**COMPRA PRIVADA FFM/ICESP 1121/2020
CONCORRÊNCIA – PROCESSO DE COMPRA FFM/ICESP RC Nº 5672**

CIRCULAR Nº 09

Prezados segue para ciência, **Circular 9**, referente ao processo de contratação de empresa especializada no serviço de “ **CONTRATAÇÃO DE MÃO DE OBRA E MATERIAIS PARA REFORMA DO AUDITÓRIO E DOS DOIS ANFITEATROS ICESP** para o ICESP (Instituto do Câncer do Estado de São Paulo), situado à Av. Dr. Arnaldo, nº 251, Cerqueira César – São Paulo/SP.

44 – Marcenaria – MA09 / MA10

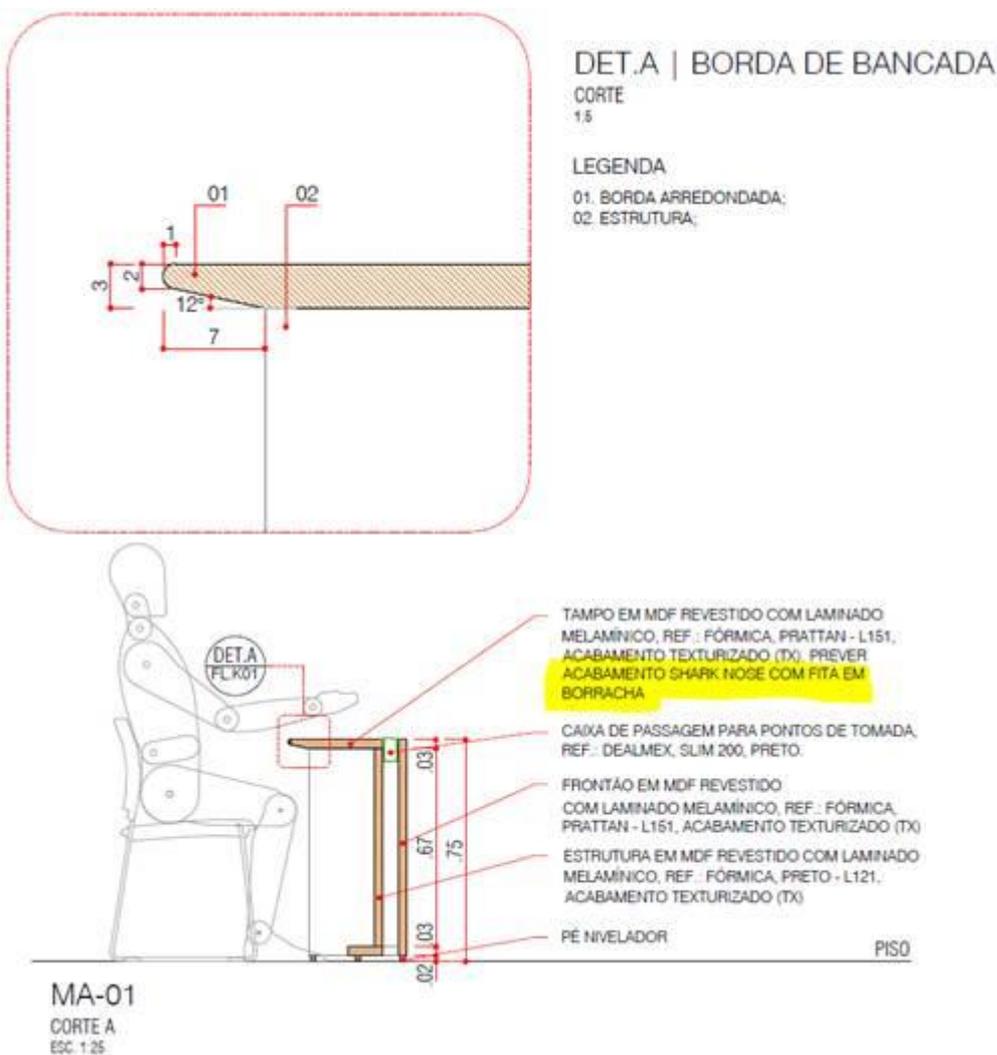
A fábrica da Duratex voltou a fabricar recentemente o MDF Fire com acabamento, porém nenhuma revendedora de madeira no Brasil tem esse material e o pedido mínimo na fabrica é de 1carreta fechada (valor aproximado da carreta R\$ 500.000,00)

Podemos seguir com a alternativa abaixo?

Alterar o modelo considerando – MDF Fire acabamento cru + fórmica com resistência a fogo e acabamento a definir, garantindo assim a resistência a fogo do móvel ?

Alterar o modelo considerando - MDF Fire acabamento cru + Fórmica com resistência a fogo acabamento REF.: M807 Freijó Escuro

LEGENDA DE CONSTRUÇÃO

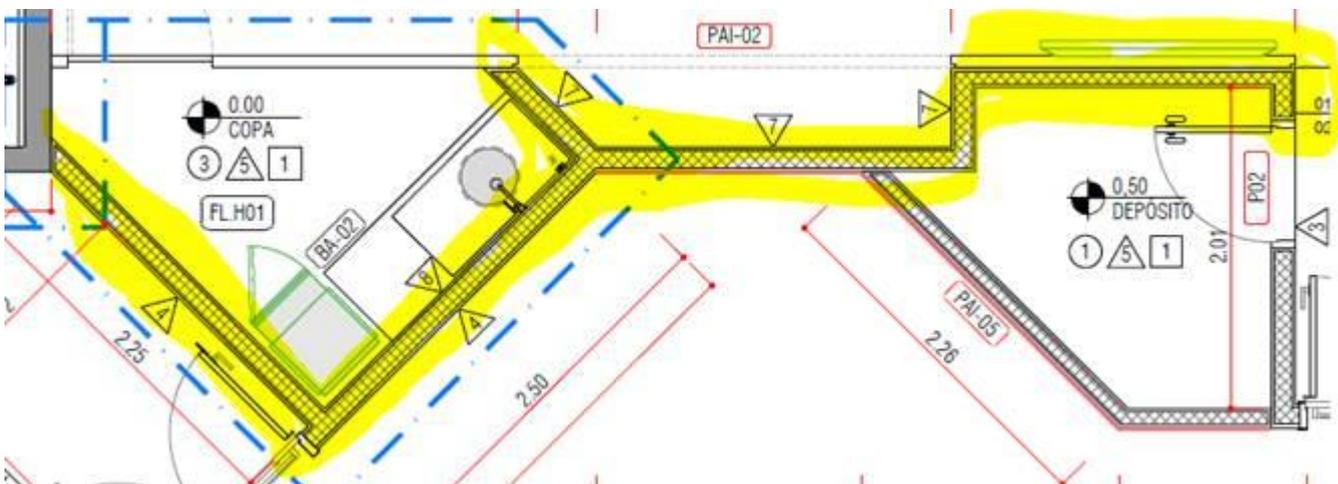
49 - A planta descreve paredes em alvenaria (conforme indicado abaixo), no item 8.1.3 indica paredes de gesso acartonado.

Este item está duplicado?

Podemos como alternativa, executar as paredes em drywall ? Facilitaria muito esta alteração com a logística de subida de materiais.

Trata-se de uma duplicidade da tabela. Considerar a especificação constante em projeto, ou seja, ALVENARIA DE VEDAÇÃO DE BLOCOS CERÂMICOS.
